QDHouse

DRAWING TITLE
แปลนพื้น

Drawing No: A-07

แปลนพื้น

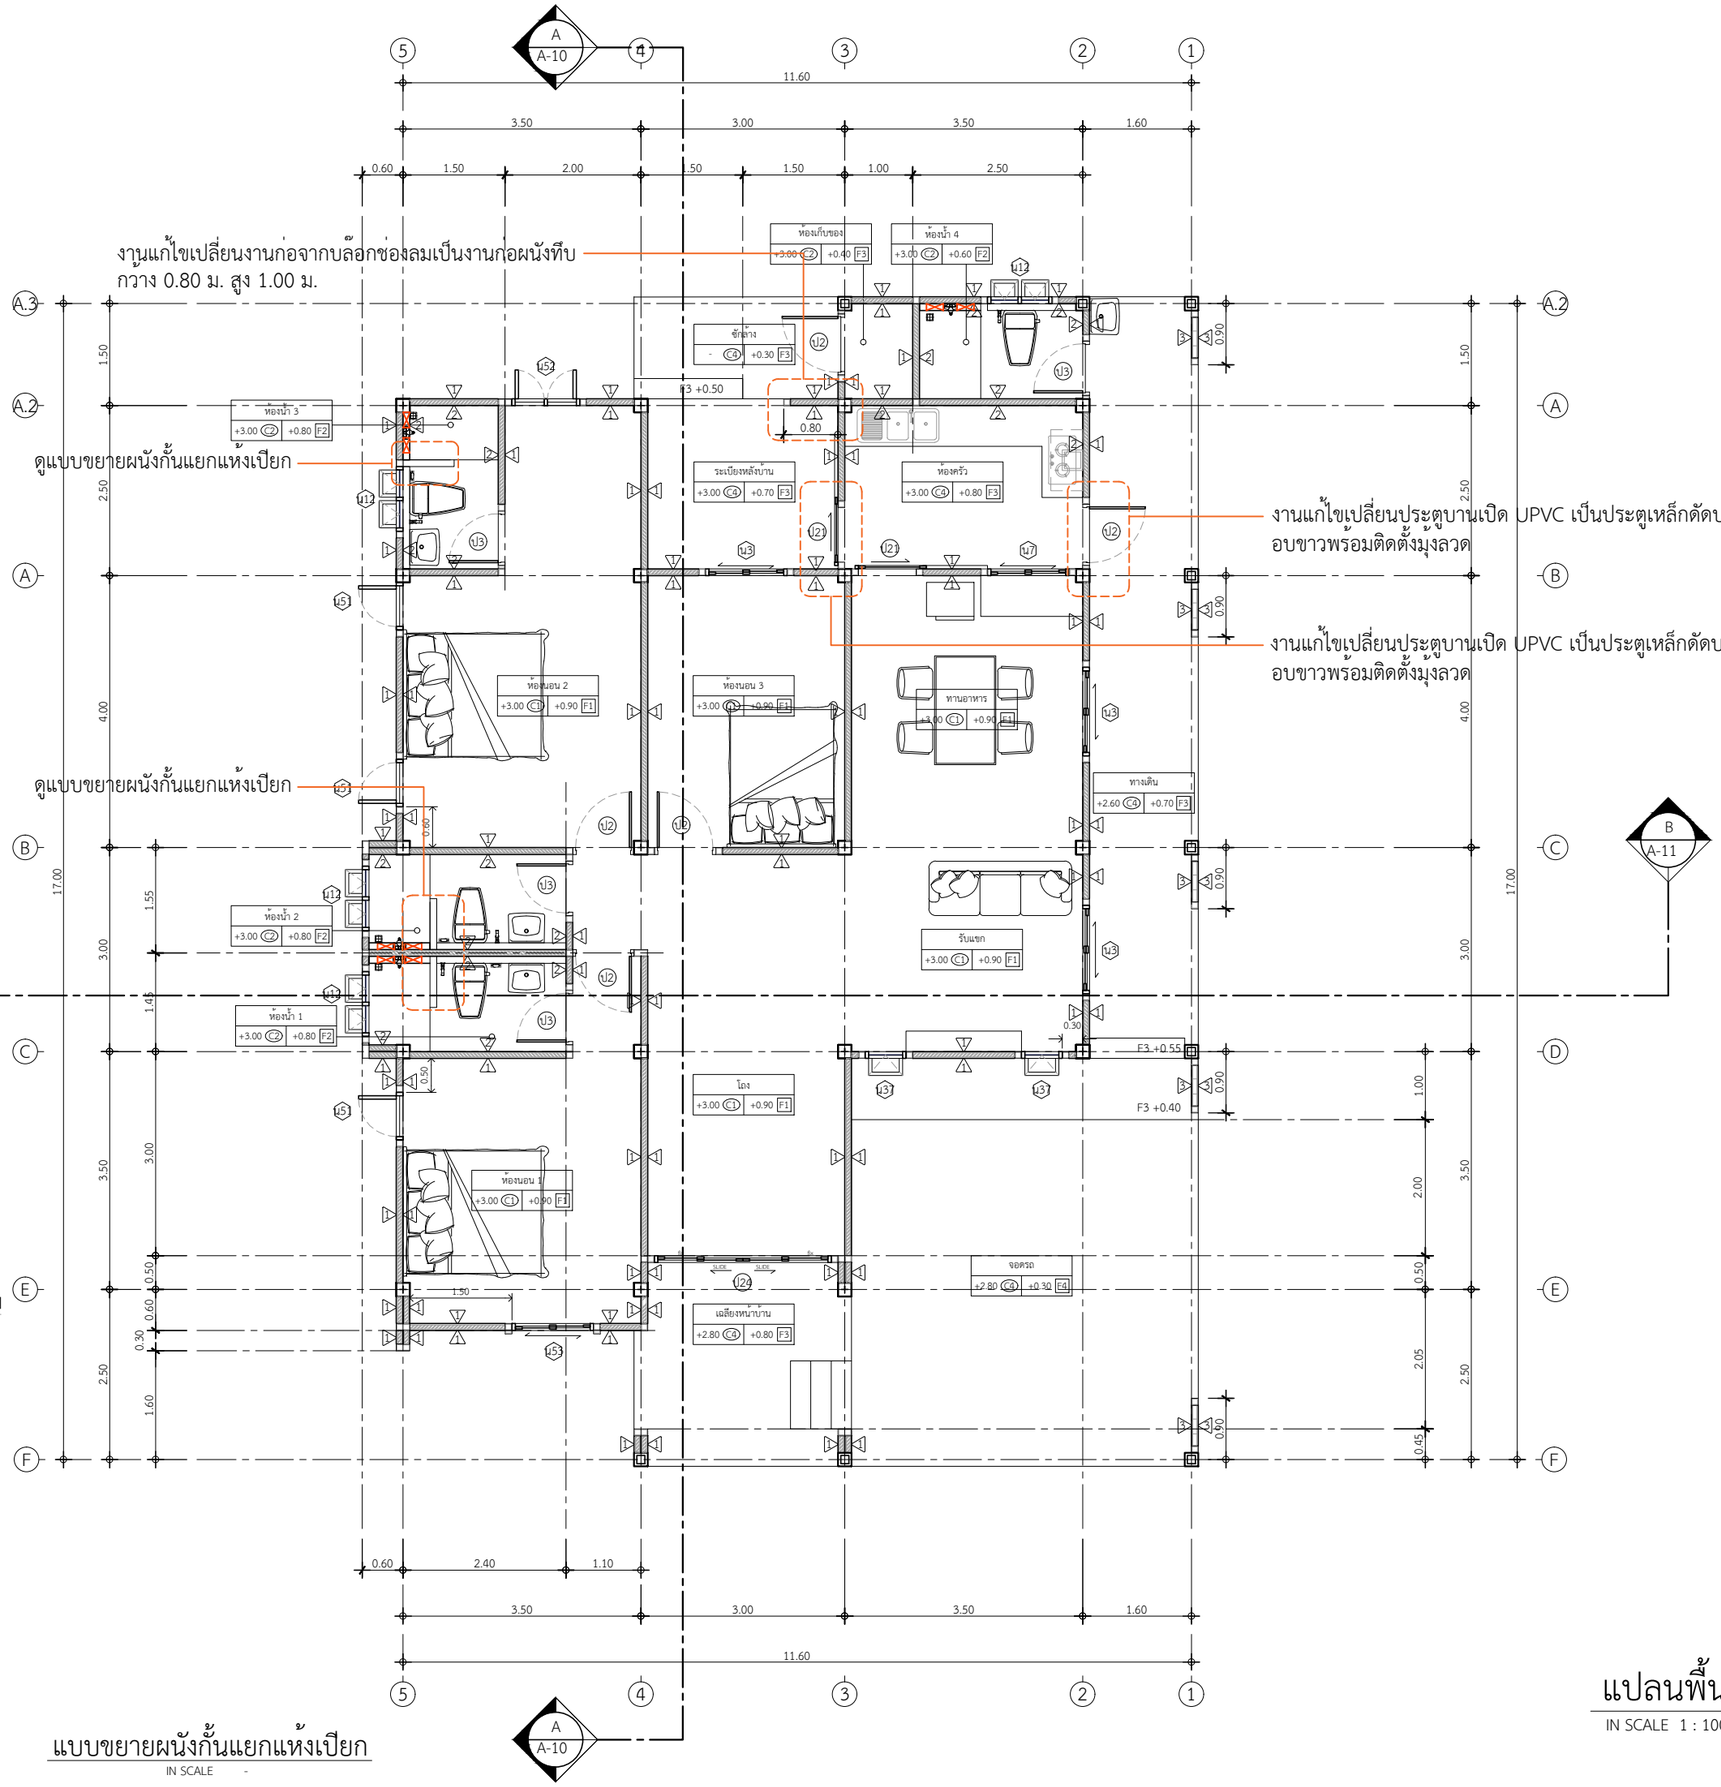
งานแก้ไขเปลี่ยนงานก่อจากบล็อกช่องลมเป็นงานก่อผนังทึบ
กว้าง 0.80 ม. สูง 1.00 ม.

งานแก้ไขเปลี่ยนประตูบานเปิด UPVC เป็นประตูเหล็กดัดบานสวิง
อบขาวพร้อมติดตั้งมุ้งลวด

งานแก้ไขเปลี่ยนประตูบานเปิด UPVC เป็นประตูเหล็กดัดบานเลื่อน
อบขาวพร้อมติดตั้งมุ้งลวด

แบบขยายผนังกั้นแยกแห้งเปียก

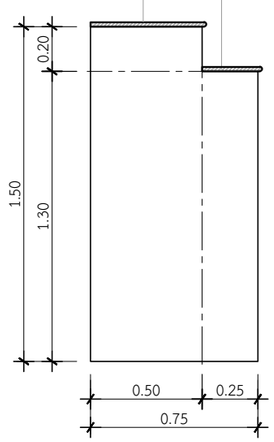
TOP หินแกรนิตสีดำ ยื่นออก 2 ซม. ลบมุม
